#### 4.7 計測制御系統施設について

計測制御系統施設における具体的な補正内容を以下に示す。

第 3.5-4 図 給排気温度の代替計測の概要図 (B-2)-①

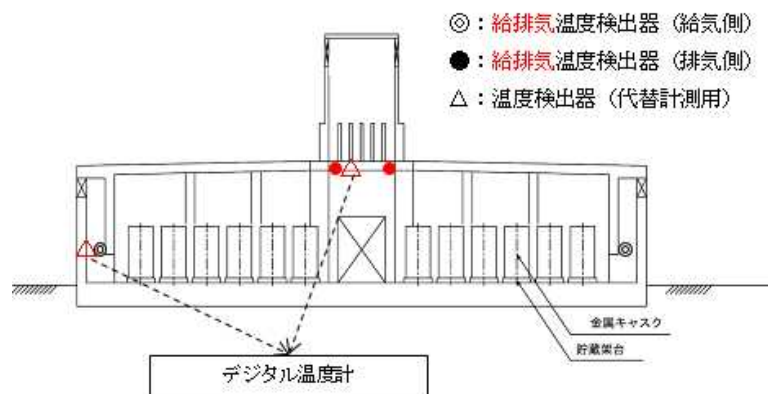
- ① 給排気温度検出器の設置位置と代替計測時の測定箇所を図面上で明確化する。  
(添付 12, 添付 19-2-3-1)
- ② 金属キャスクに設置する蓋間圧力検出器及び表面温度検出器の計器番号を 明確化する。  
(添付 19-2-3-2, 添付 19-2-3-3)

通常、給排気温度検出器により貯蔵建屋内の給排気温度を測定し、除熱機能が確保されていることを監視する。貯蔵建屋の給気口(床上約 3m)と排気口(床上約 12m)には、測温抵抗体が温度検出器として設置されている。排気口の温度検出器は想定する津波でも検出器自体は被水しないが、貯蔵区域内にある P I O 装置が被水するため継続して温度検出器を使用することができなくなる。代替計測として、温度検出器(熱電対)を伸縮するポールを用いて給気口及び排気口の既設温度計に近づけ、近傍の温度を測定する。温度検出器のケーブルは手元の可搬型のデジタル温度計(表示器)に接続し、指示値を直接読み取る。
